改善箇所説明図①

基準不適合発生箇所

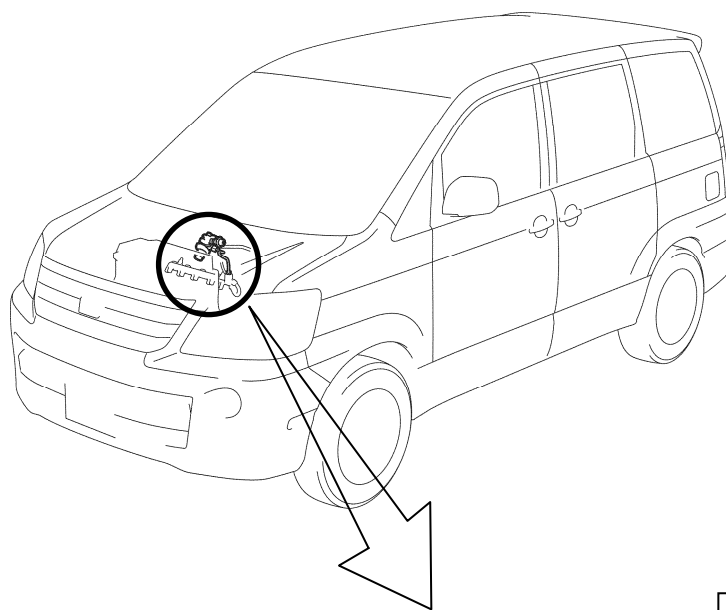
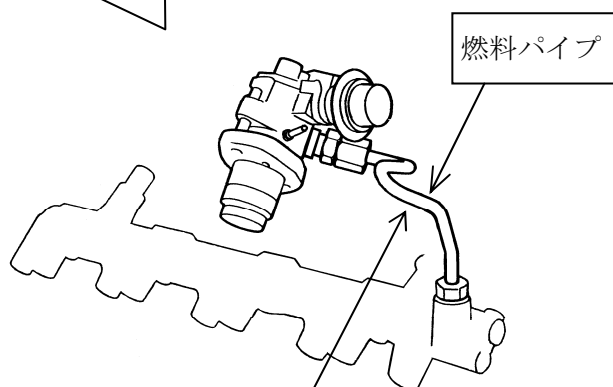
エンジンの燃料パイプにおいて、加工ばらつきによる強度評価が不足していたため、加工時の肉厚減少が大きいとその部位の応力が高くなり、燃料中の腐食成分が作用してパイプに微小な亀裂が発生することがある。そのため、そのまま使用を続けると、燃料の圧力変動により亀裂が進行し、燃料が漏れるおそれがある。

改善の内容

全車両、燃料パイプを対策品に交換する。
